SPECYFIKACJA ISTOTNYCH WARUNKÓW ZAMÓWIENIA
BUDOWA PARKU PRZY UL. UNII EUROPEJSKIEJ W LESZNIE
IN.271.18.2019

ZESTAW PYTAŃ I ODPOWIEDZI NR 1
Modyfikacja Specyfikacji Istotnych Warunków Zamówienia nr 1
ZMIANA TERMINU SKŁADANIA OFERT

Dot.: Postępowania o udzielenie zamówienia publicznego prowadzonego w trybie przetargu nieograniczonego pn.: „Budowa Parku przy ul. Unii Europejskiej w lesznie”

produkt referencyjny

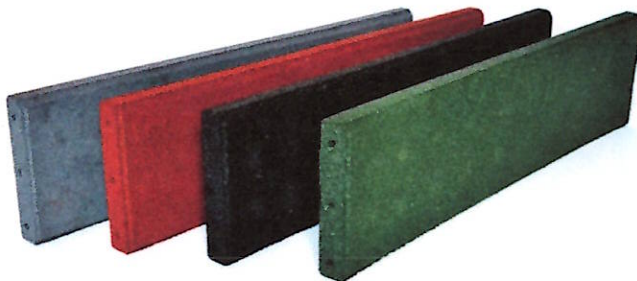
Proszę o potwierdzenie, iż Zamawiający do obramowania placu zabaw wymagać będzie tylko obrzeża elastycznego (jeśli tak to prosimy o podanie parametrów tego obrzeża), czy też innego obrzeża (jeśli tak to prosimy o podanie dokładnego rodzaju i wymagań dla niego).

Zamawiający informuje, że wymagać będzie obrzeża elastycznego wykonanego z granulatu EPDM, bezpiecznego użytkowo oraz odpornego na warunki atmosferyczne. Wymiary minimalne: 1000mm (długość) x 250mm (wysokość) x 50mm (szerokość). Obrzeża powinny posiadać atest PZH (Państwowego zakładu higieny) i spełniać normę PN - EN 1177.

Montaż krawężników w ławie betonowej.
